Vesimittarinpuisto

Palautteet puistosuunnitelmaluonnoksesta 6160

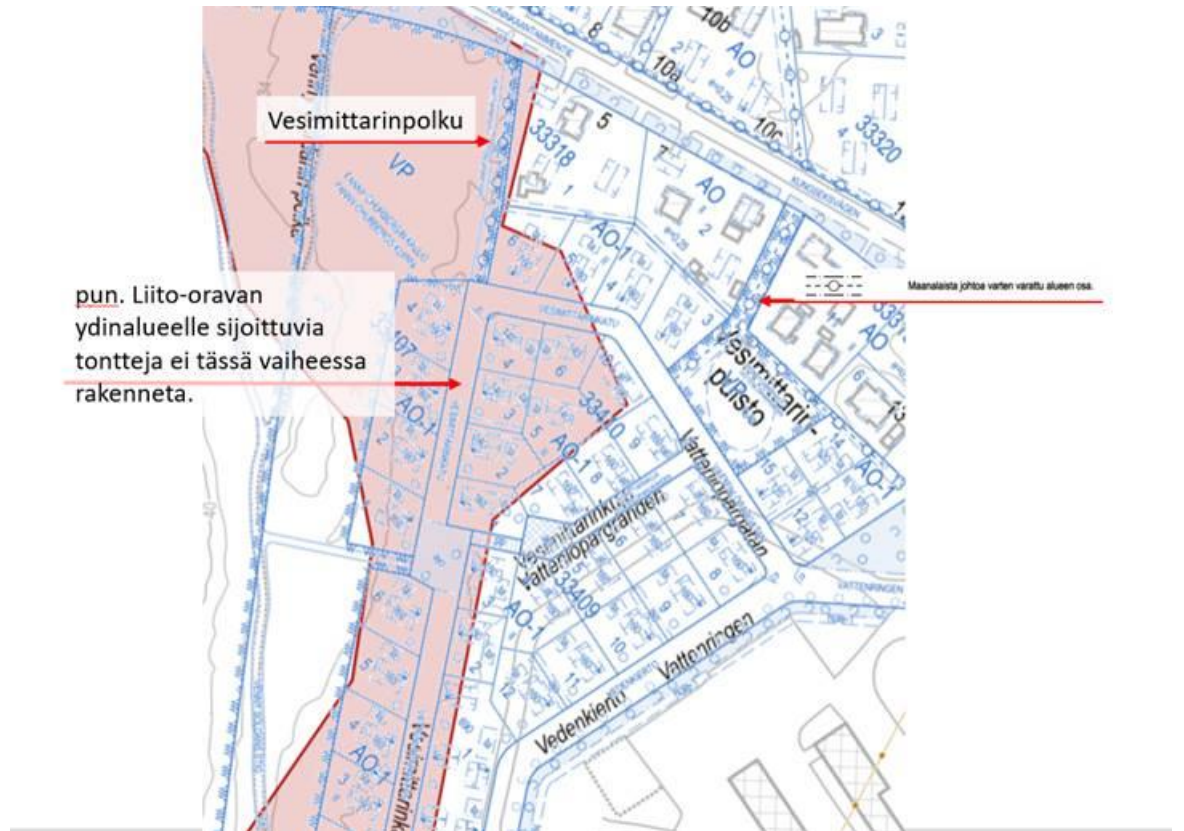
1. Onko teillä arvioita kuinka paljon tuota uutta raittia pitkin kulkee ihmisiä sitten kun eteläpuolen uimaranta ja asuinalueet ovat täysin valmiit? Mittasimme taannoin Kuninkaantammentien liikennettä ja liikenteen paljous yllätti. Hienoahan se on että alue on eläväinen, mutta kun kulkuväylä rakennetaan pienen takapihan läheisyyteen niin se pistää miettimään onko se aivan välttämätöntä. Asumisen laatu kärsii väkisin.
2. Miksi tuo puistoraitti täytyy rakentaa vaikka uuden Vedenkierron kautta pääsee tuonne puistoon ja asuinalueelle? Onko puistoraitti jostakin syystä välttämätön tuohon kapeaan tonttien välikköön?
3. Suunnitelmista saa kuvan että sadevedet meidän pihan tasolta valuvat Kuninkaantammentie 7 tontille. Ymmärsinkö oikein? Onko sadevesien ohjauksesta tarkempaa suunnitelmaa?

1. Kaupungilla ei ole tarkkaa arviota uuden puistoraitin käyttäjämäärästä, mutta todennäköisesti raitilla on virkistyskäyttöä päivittäin varsinkin Kuninkaantammen alueen asukkaiden puolesta.

2. Puistoraitti tulee olemaan tarpeellinen yhteys, sillä lännessä kulkeva raittiyhteys Vesimittarinpolku jätetään toistaiseksi toteuttamatta liito-oravan elinympäristön takia. Vesimittarinpuiston raitti korvaa Vesimittarinpolun yhteyden Kuninkaantammentielle. Liito-oravan elinympäristön alueelle suunniteltua Vesimittarinkatua ja sen varren tontteja ei myöskään toistaiseksi toteuteta. Tämän takia on mahdollista, että Vesimittarinpuiston raitilla on odotettua vähemmän käyttäjiä.

Vaikka puistoraitti jätettäisiin rakentamatta, on todennäköistä, että paikalle muodostuisi joka tapauksessa polku putkien kaivuukohtaan tonttien väliin. On varmempi osoittaa selkeä kulkureitti keskelle kapeaa puiston osaa pensasistutukset suojanaan, jottei se muodostu hallitsemattomasti esimerkiksi lähelle kiinteistöjen piha-alueita.
